第 10 回静岡県中央新幹線環境保全連絡会議地質構造・水資源部会専門部会の意見等に対する回答

【資料 1】中央新幹線南アルプストンネル工事における県外流出量を大井川に戻す方策等について

【資料2】中央新幹線南アルプストンネル山梨工区 山梨・静岡県境付近の調査及び工事の計画について

図 7.6 県境付近の断層帯の地下水をポンプアップする方法 (イメージ)

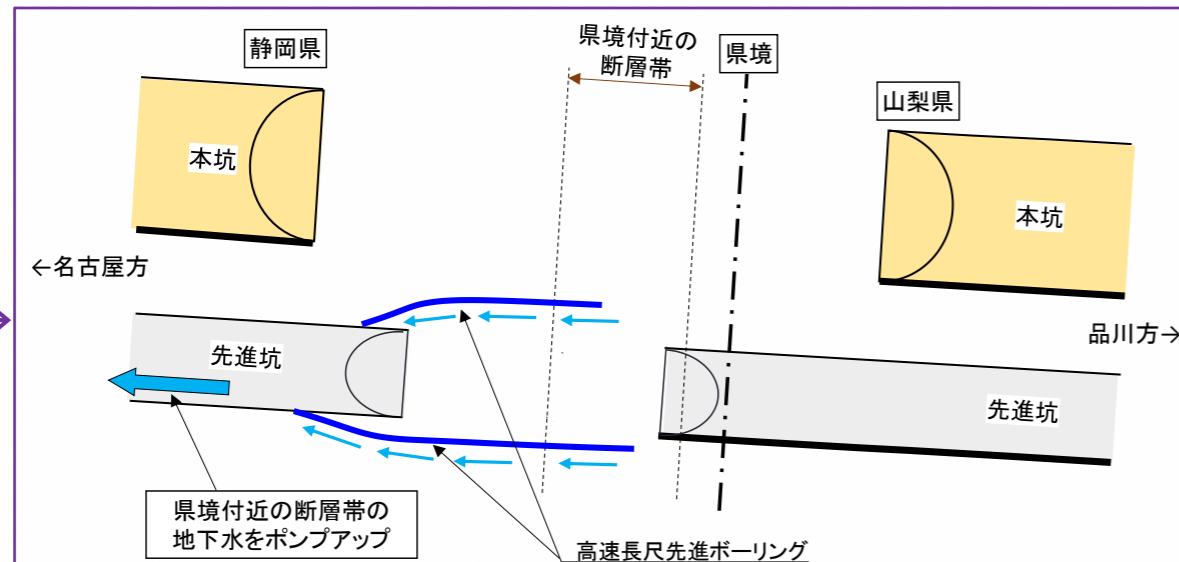
⇒リスク対策の方策の有効性等について、高速長尺先進ボーリングは調査方法として有効であると言及しているのみであり、リスク対策として有効であるかを有識者会議として評価・判断していない。

・トンネル断面積に比べ、高速長尺先進ボーリングの断面積は非常に小さく、高速長尺ボーリングによる揚水は、効果がある方法とは認められない。
